## M16C/6C グループ

シリアルインタフェースUARTi (i=0~5)補足資料

R01AN0421JJ0100 Rev.1.00 2011.03.09

この資料は、テクニカルアップデート TN-16C-A201A/J「M16C/65、M16C/64A、M16C/63、M16C/6C グループの仕様変更」に示したシリアルインタフェース UARTi の仕様変更またはマニュアルの記述を補足するものです。

図 3.1 スタートコンディション/ストップコンディション生成時のホールド時間、セットアップ時間

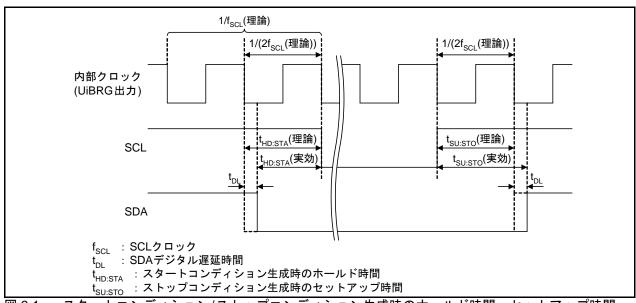
#### 3.2.4.2 コンディション生成時のセットアップ時間およびホールド時間

スタートコンディション生成時、SCLクロックの1/2サイクル分の時間がホールド時間( $t_{HD}$ :STA)となります。ストップコンディション生成時、SCLクロックの1/2サイクル分の時間がセットアップ時間( $t_{SU}$ :STO)となります。

また、SDAデジタル遅延機能を使用する場合、遅延時間を考慮してください(ユーザーズマニュアルハードウェア編のUART章「SDAデジタル遅延機能」参照)。

以下にコンディション生成時のホールド時間およびセットアップ時間の算出例を示します。

#### <100kbps設定時の算出例>

- UiBRGカウントソース: f1 = 20MHz
- UiBRG レジスタの設定値: n = 100 − 1
- SDA デジタル遅延設定値: DL2~DL0 = 101b (UiBRG カウントソースの 5~6サイクル) の場合、

```
= f1/(2(n+1))
f<sub>SCI</sub>(理論)
                                                        = 20MHz/(2\times(99+1)) = 100kbps
                         = 遅延サイクル数 /f1 = 6/20MHz
t_{DL}
                                                                                       = 0.3 \mu s
t<sub>HD:STA</sub>(理論)
                         = 1/(2f<sub>SCL</sub>(理論))
                                                     = 1/(2 \times 100 \text{kbps})
                                                                                       =5\mu s
t<sub>SU:STO</sub>(理論)
                         = 1/(2f<sub>SCL</sub>(理論))
                                                    = 1/(2 \times 100 \text{kbps})
                                                                                       =5\mu s
                         = t_{HD:STA}(理論) - t_{DL} = 5 \mu s - 0.3 \mu s
t<sub>HD:STA</sub>(実効)
                                                                                       = 4.7 \mu s

t<sub>SU:STO</sub>(実効)
                         = t_{SU:STO}(理論) + t_{DL} = 5 \mu s + 0.3 \mu s
                                                                                       = 5.3 \mu s
```

図 4.1 スタートコンディション、ストップコンディションの検出

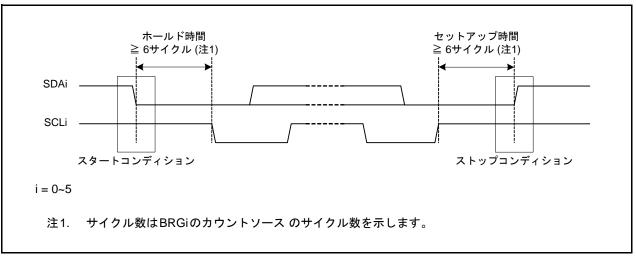
スタートコンディション、ストップコンディションを検出するには、図 4.1 に示すとおりセットアップ 時間、ホールド時間ともにBRGiのカウントソースの6サイクル以上必要です。Fast-Modeの仕様を満たす ためには、BRGiのカウントソースは10MHz以上である必要があります。

図 4.2 STSPSEL ビットの機能

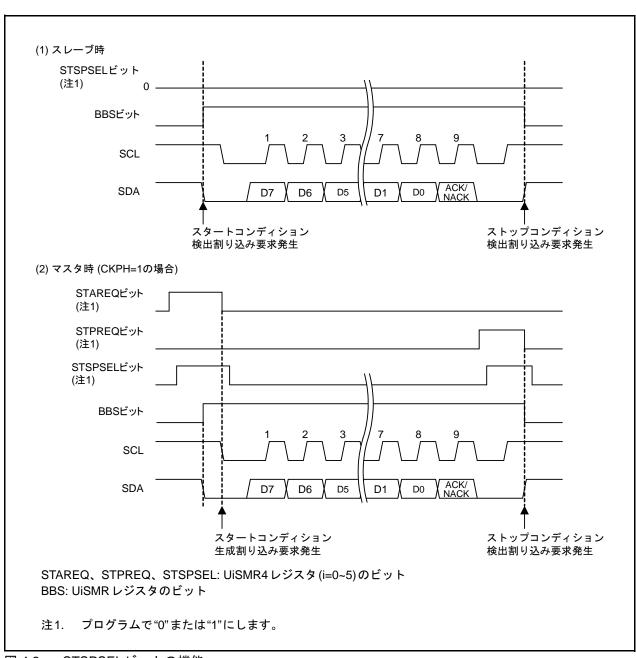
UiSMR4レジスタ(i=0~5)のSTAREQビットを"1"(スタート)にするとスタートコンディションを生成します。

UiSMR4 レジスタの RSTAREQ ビットを"1" (スタート)にするとリスタートコンディションを生成します。

UiSMR4レジスタのSTPREQビットを"1"(スタート)にするとストップコンディションを生成します。 出力の手順は次のとおりです。

- (1) STAREQビット、RSTAREQビット、またはSTPREQビットを"1"(スタート)にする
- (2) UiSMR4 レジスタのSTSPSEL ビットを"1" (出力)にする

表 4.1と図 4.2にSTSPSELビットの機能を示します。

図 4.5 クロック同期化

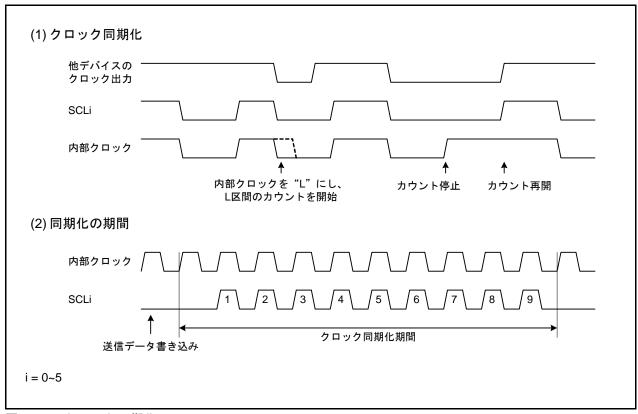
UiSMR2レジスタのCSCビットは、他のデバイスがウェイトを挿入するなどしたために、自身が出力したクロックとSCLi端子に入力されたクロックが異なったとき、内部で生成するクロックをSCLi端子から入力されるクロックに同期させるためのビットです。CSC ビットが"1"(クロック同期を実施する)の場合、内部生成クロックが"H"のときにSCLi 端子が"H"から"L"に変化すると、内部生成クロックを"L"にし、UiBRG レジスタの値をリロードしてL 区間のカウントを開始します。また、SCLi 端子が"L"のとき、内部生成クロックが"L"から"H"に変化するとカウントを停止し、SCLi端子が"H"になるとカウントを再開します。したがってUARTiの送受信クロックは、内部生成クロックとSCLi端子の信号の論理積になります。送受信クロックは、内部生成クロックの1クロック前から9クロック目まで同期化されます。CSCビットはUiMR レジスタのCKDIR ビットが"0"(内部クロック)のときのみ"1"にできます。

UiSMR4 レジスタの SCLHI ビットは、自身がマスタとして送受信を行っているときに他のマスタがストップコンディションを生成した場合に、SCLi 端子を開放するために使用します。SCLHI ビットを"1" (出力停止)にすると、ストップコンディション検出時にSCLi 端子を開放し(ハイインピーダンス)、クロック出力を停止します。

図 4.6 SCL クロック

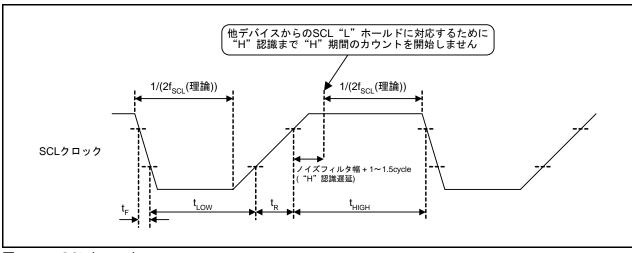
$I^2$ Cモードで生成する SCL クロックの Duty は 50% です。そのため、 $I^2$ C バスの Fast-Mode の最大 SCL クロック (400kbps)を設定すると、SCL クロックの"L"幅は  $1.25\mu s$  となります。この値は、Fast-Mode の  $I^2$ C バス規格 ( $f_{LOW} = Min.1.3\mu s$ ) を満たしません。よって、SCL クロックの設定を 384.6kbps 以下とし、SCL クロックの"L"幅が  $1.3\mu s$  以上になるようにしてください。

クロック同期化機能(「図 4.5 クロック同期化」参照)を有効にすると、ノイズフィルタ幅+ UiBRG カウントソースの1~1.5 サイクルのサンプリング遅延が発生し、SCL クロックの"H"認識が遅れるため、SCL クロックの"H"幅が延びます。そのため、SCL クロックのビットレートの設定に対して、実際の SCL クロックは遅くなります。

また、SCLクロックの実効値を算出するためには、SCLクロック立ち上がり時間( $t_R$ )も考慮してください。

下記にSCLクロック実効値の算出例を示します。

<384.6kbps設定時のSCLクロック実効値の算出例>

- UiBRGカウントソース: f1 = 20MHz
- UiBRG レジスタの設定値: n = 26 1
- •SCLクロック立ち上がり時間:  $t_R = 100$ ns
- •SCLクロック立ち下がり時間: $t_F = 0$ ns
- ノイズフィルタ幅: t<sub>NF</sub> = 100ns (注1)
- ●サンプリング遅延:t<sub>SD</sub> = 1cycle

$f_{SCL}(理論値) = f1/(2(n+1)) = 20MHz/(2(25+1)) = 384.6kbps$

$t_{LOW} = 1/(2f_{SCL}(2284.6)) = 1/(2×384.6) = 1.3$ μs

$t_{HIGH} = 1/(2f_{SCL}(\Xi_{high})) + t_{NF} + (t_{SD} \times 1/f1)$

$= 1/(2 \times 384.6 \text{kbps}) + 100 \text{ns} + (1 \times 1/20 \text{MHz})$

$= 1.45 \mu s$

$f_{SCL}($ 実效値 $)=1/(t_F+t_{LOW}+t_R+t_{HIGH})=1/(0ns+1.3\mu s+100ns+1.45\mu s)$  =350.8kbps

注1.最大200ns。
